OFICIO C.J.G.M (0) N° 207/2013  
ANT.: Carta del 29/05/2013  
MAT.: Aprobación Informe de avance

DE: DIRECTOR EJECUTIVO DEL PROYECTO  
INICIATIVA BICENTENARIO CAMPUS  
JUAN GÓMEZ MILLAS

La presente es para responder a las observaciones planteadas al anteproyecto de paisajismo del campus JGM en las reuniones de los consejos de facultades. Cabe señalar que las únicas observaciones que se recibieron por escrito fueron las formuladas por el Instituto de Comunicación e Imagen a través de carta del 29 de mayo de 2013.

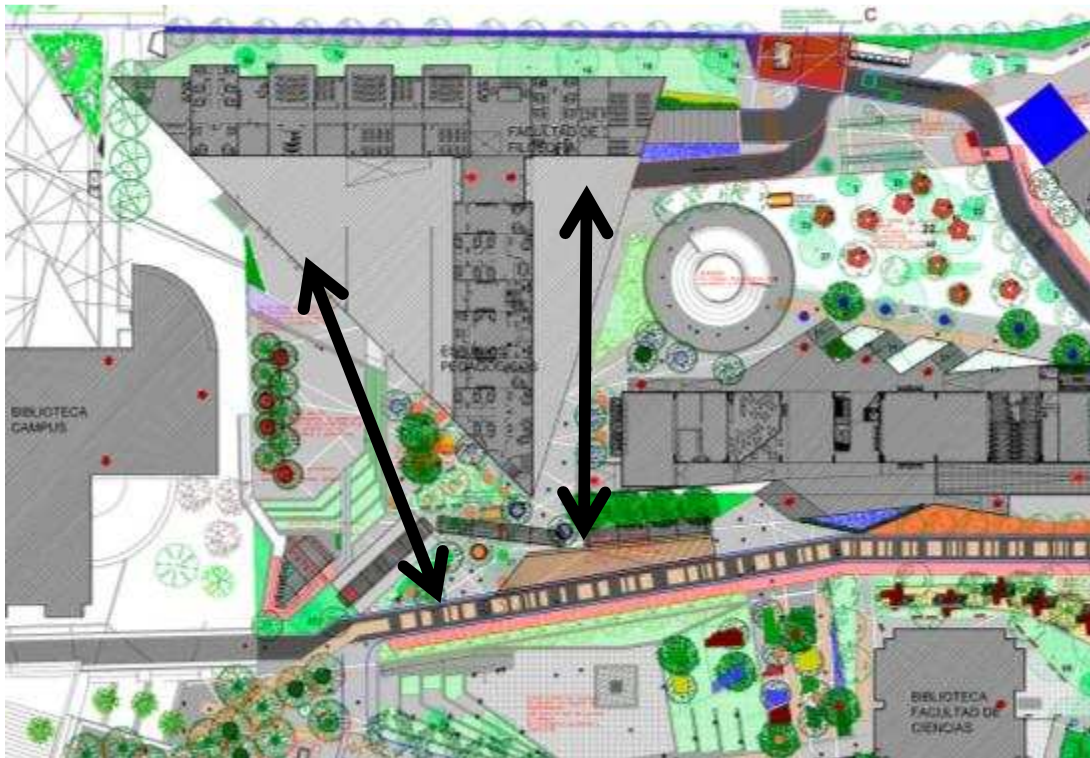
**1.2. Se solicita mantener la continuidad de circulaciones pavimentadas entre el edificio de Filosofía y el resto del campus.**

R: El diseño del anteproyecto contempla la continuidad de senderos y pavimentos para asegurar la total conexión de todos los edificios del campus.

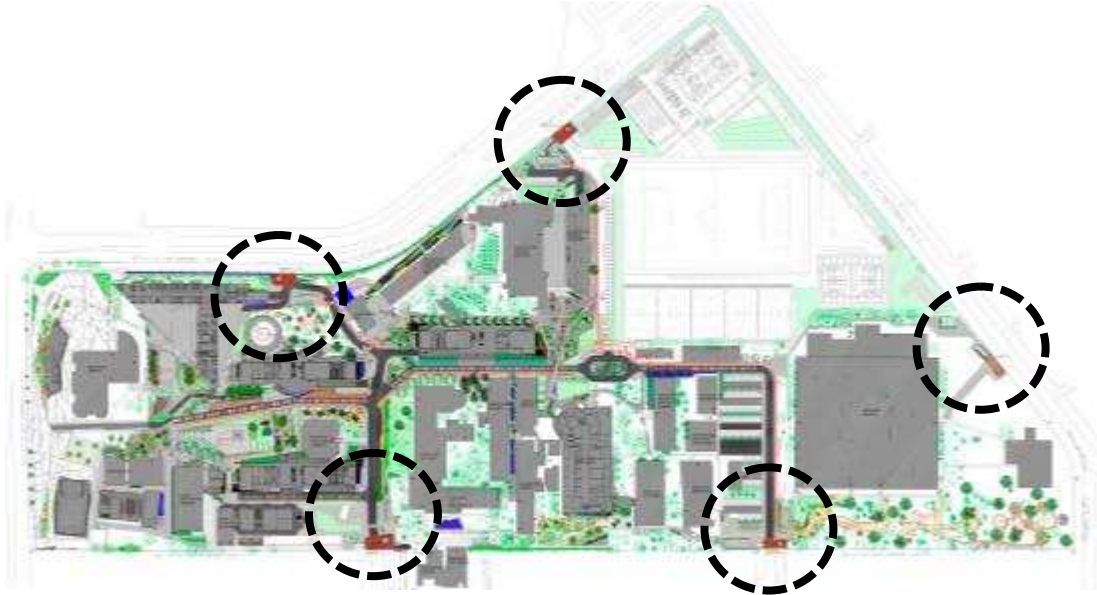
**1.3. Se solicita incluir un estacionamiento "kiss& drive" para dejar pasajeros al costado sur del nuevo edificio de la Facultad de Filosofía.**

R: El diseño del anteproyecto incluyó este espacio para dejar pasajeros.

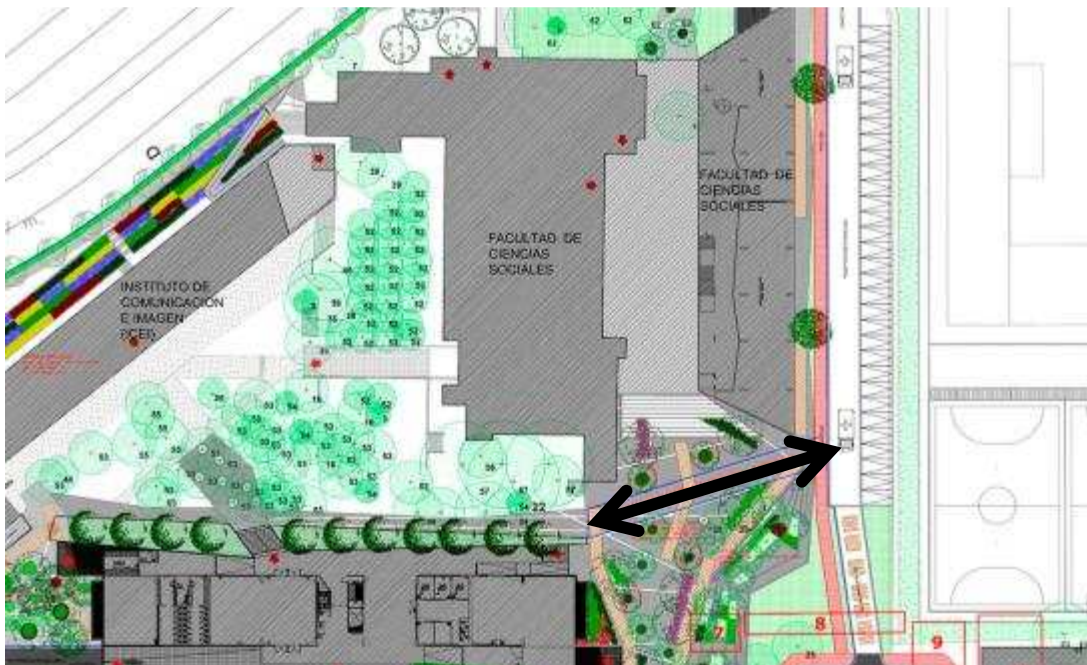
**2.12. Se cuestiona la viabilidad de la huerta considerada en el proyecto, ya que aparece como al desgligado de lo que es el ICEI.**

R: En la etapa de proyecto de detalle se remplazará este elemento por terrazas con vegetación ornamental.

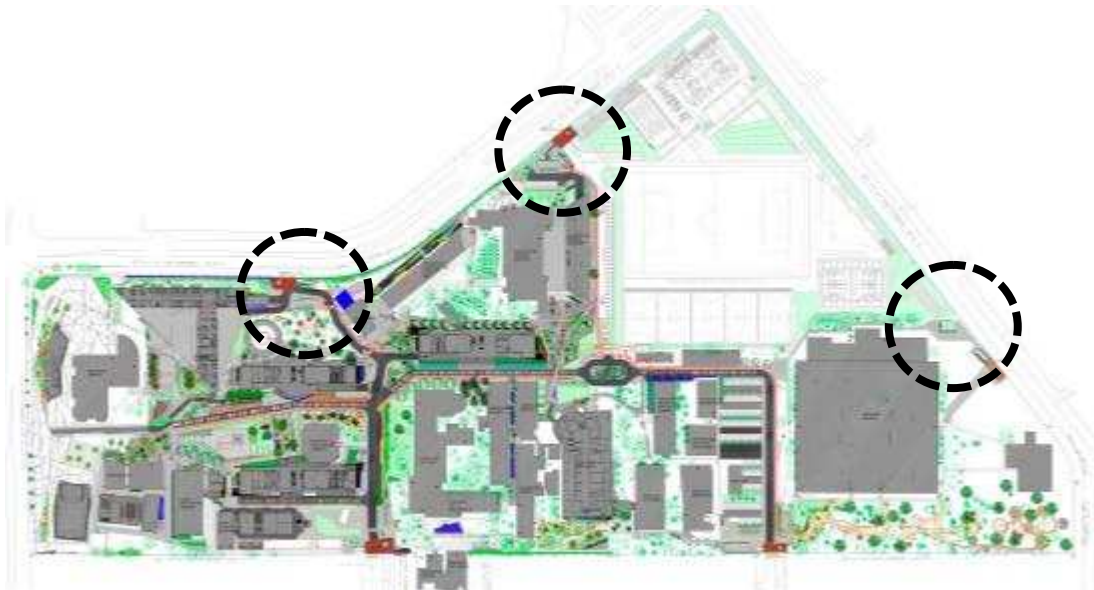
**4.1. Se solicita mantener los estacionamientos techados de autoridades en el acceso por calle Las Encinas.**

R: El diseño del anteproyecto contempla nuevos estacionamientos techados en una ubicación cercana a la actual.

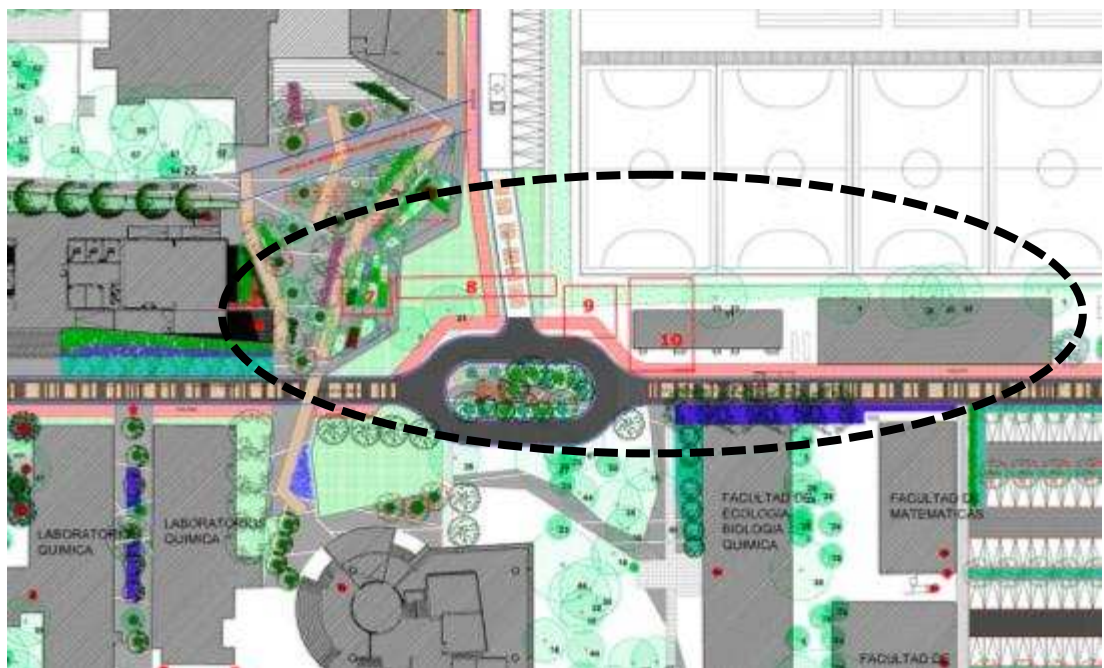
**5.1. Se solicita mantener los quioscos de comestibles ubicados en el acceso de Las Palmeras.**

R: Se mantendrán los referidos quioscos. Sólo se mejorará el entorno de éstos con un cambio de pavimentos, mobiliario, etc.

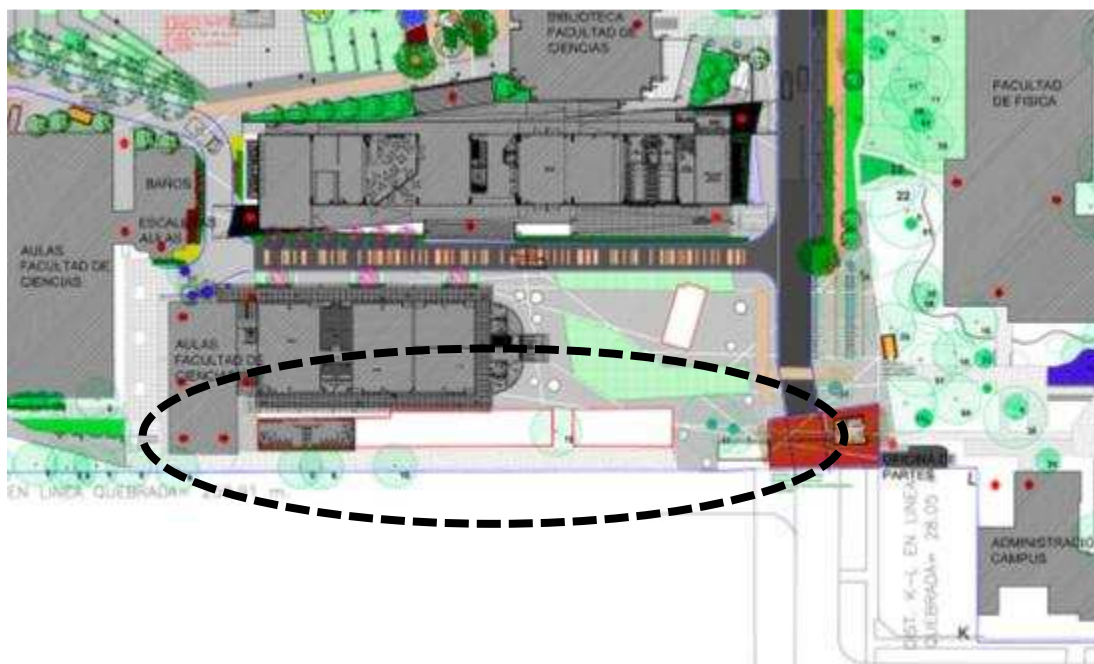
**5.3. Se solicita mantener las construcciones ubicadas al costado poniente de los laboratorios docentes de la Facultad de Ciencias.**

R: Estas construcciones se mantendrán. Sólo se entregará una propuesta alternativa en caso de que la Facultad de Ciencias decida liberar ese espacio y darle mayor amplitud a los laboratorios docentes.

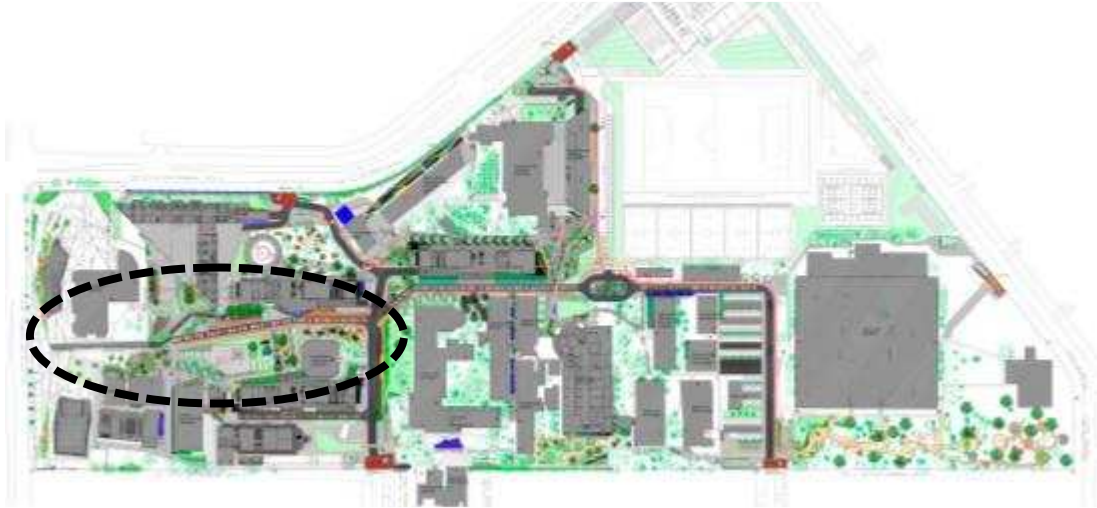
**5.6. Se solicita dejar un estacionamiento para personas con discapacidad en la fachada oriente del edificio G de la Facultad de Ciencias.**

R: El diseño del anteproyecto incluye un estacionamiento para personas con discapacidad en la ubicación referida.
